来宾市医疗废物处置中心升级改造项目(调整) 规划对比图

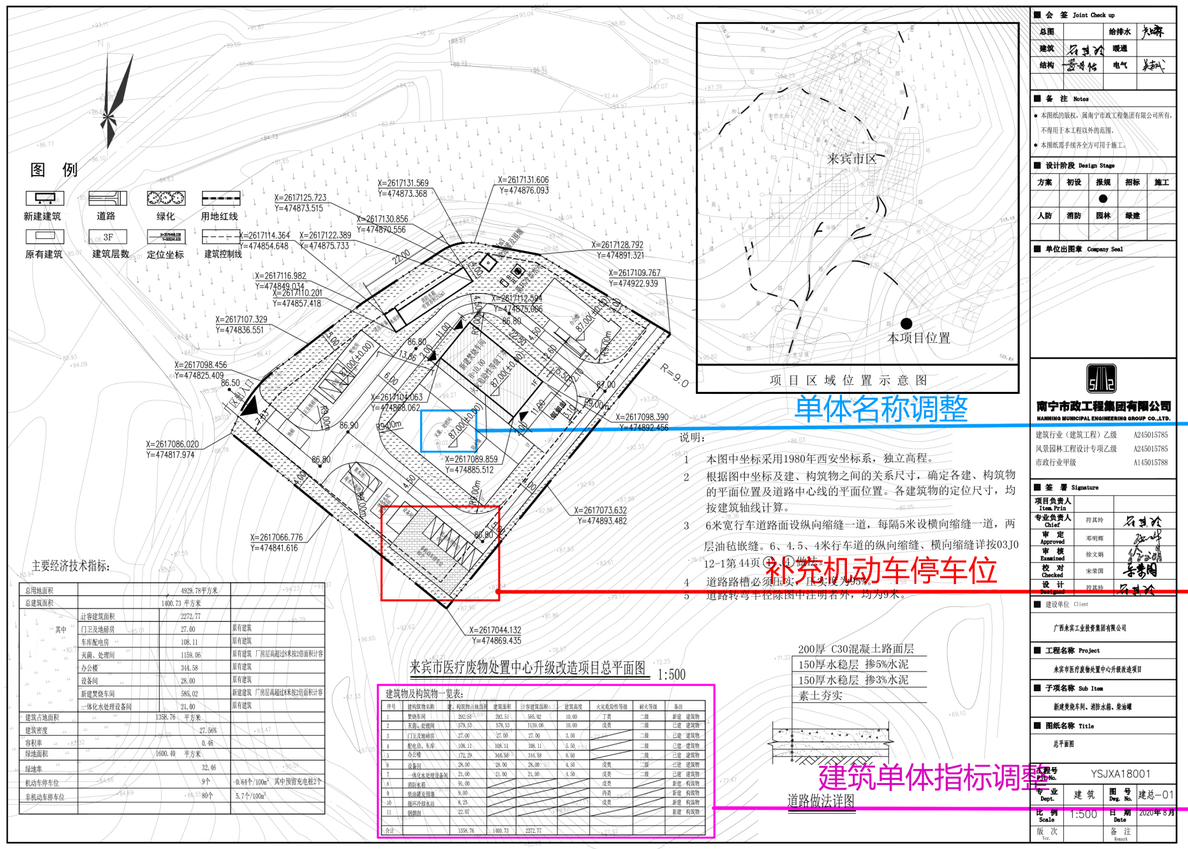
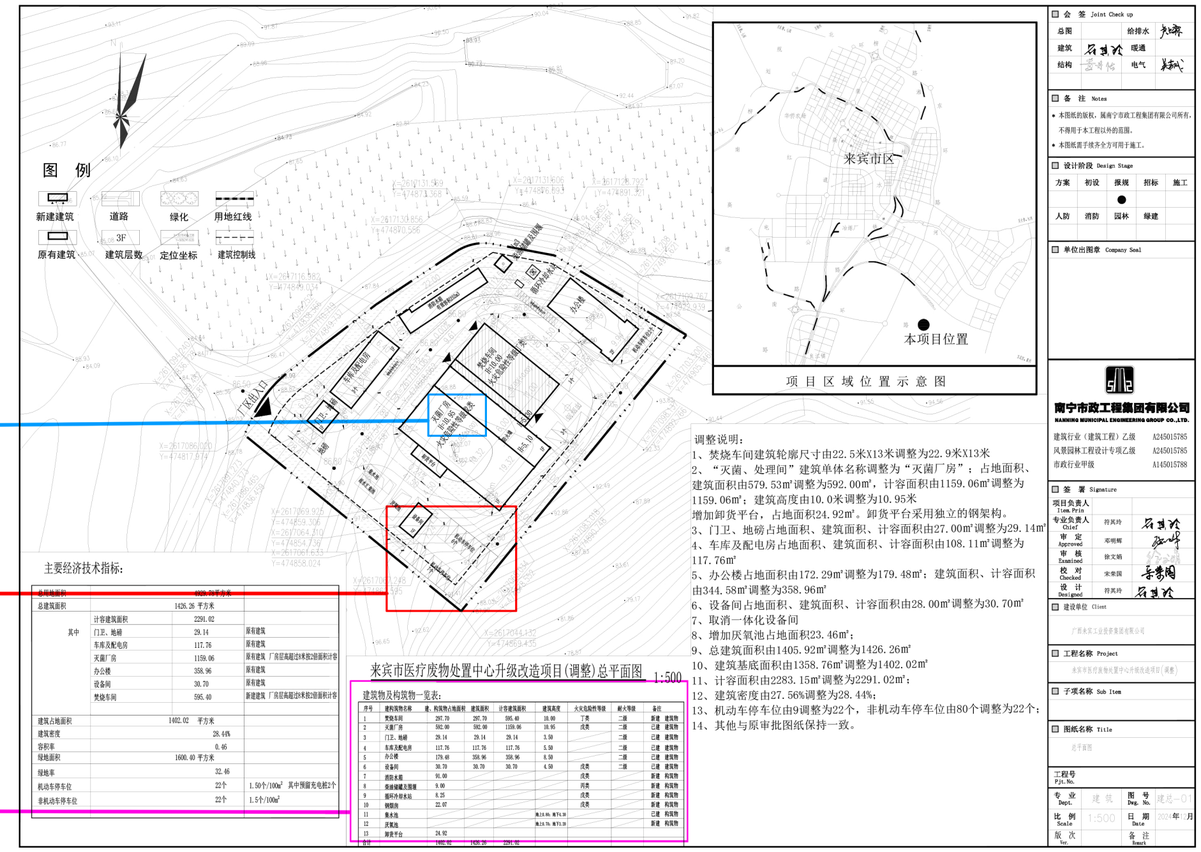
调整说明：

1、焚烧车间建筑轮廓尺寸由22.5米X13米调整为22.9米X13米

2、“灭菌、处理间”建筑单体名称调整为“灭菌厂房”；占地面积、建筑面积由579.53㎡调整为 592.00㎡，计容面积由1159.06㎡调整为1159.06㎡；建筑高度由10.0米调整为10.95米增加装卸货平台，占地面积24.92㎡。装卸货平台采用独立的钢架构。

3、门卫、地磅占地面积、建筑面积、计容面积由27.00㎡调整为29.14㎡

4、车库及配电房占地面积、建筑面积、计容面积由108.11㎡调整为117.76㎡

5、办公楼占地面积由172.29㎡调整为179.48㎡；建筑面积、计容面积由344.58㎡调整为358.96㎡

6、设备间占地面积、建筑面积、计容面积由28.00㎡调整为30.70㎡

7、取消一体化设备间

8、增加厌氧池占地面积23.46㎡；

9、总建筑面积由1405.92㎡调整为1426.26㎡

10、建筑基底面积由1358.76㎡调整为1402.02㎡

11、计容面积由2283.15㎡调整为2291.02㎡；

12、建筑密度由27.56%调整为28.44%；

13、机动车停车位由9调整为22个，非机动车停车位由80个调整为22个；

14、其他与原审批图纸保持一致。
